第4回委員会の指摘事項とその対応について

資料-3

表-3.1 第4回委員会の指摘事項とその対応一覧表

液状化対策検討範囲における
公共施設被害位置及び
土砂投入推定範囲図

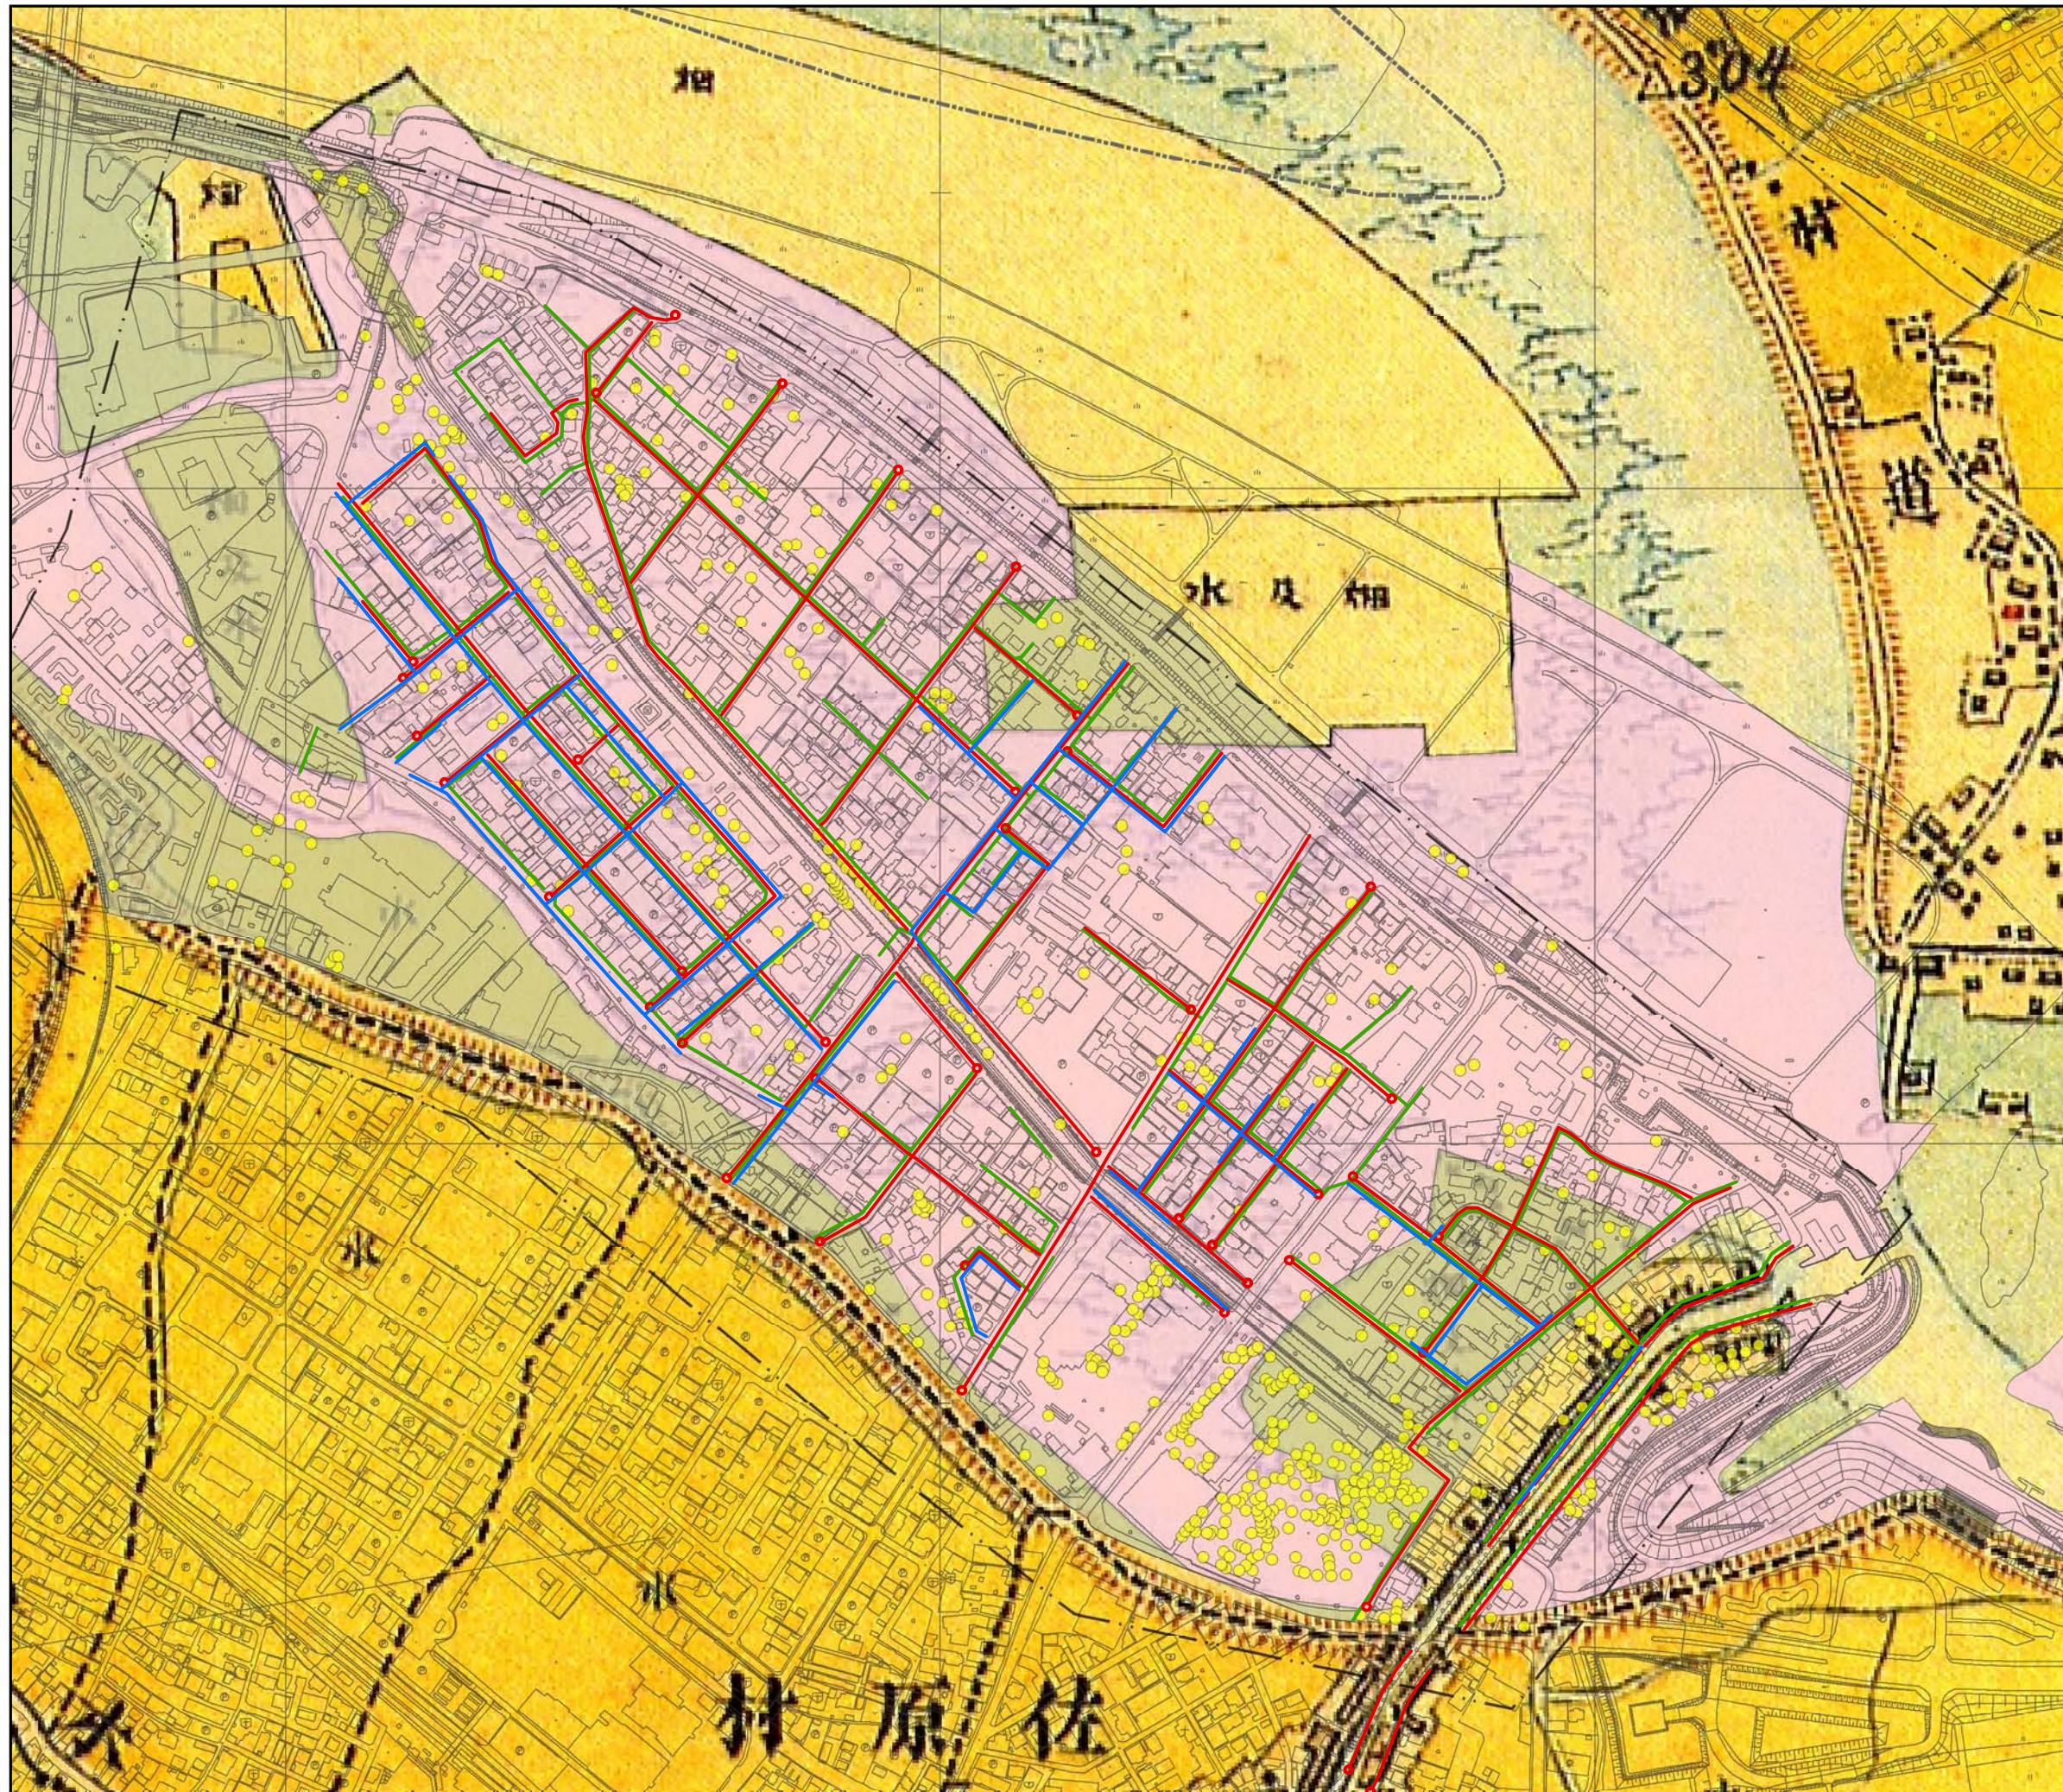
番号	質問および意見	質問に対する対応
(1) 地区の概況 (補足)		
①	浚渫等でほぼ間違いなく土砂投入されていると推定される場所、及び土砂投入されている可能性がある場所、墳砂箇所、公共施設等の被害箇所を重ねることによる被害状況の整理を行うことがよいと思われる。	ご指摘の通り対応した。(事務局) →資料-3
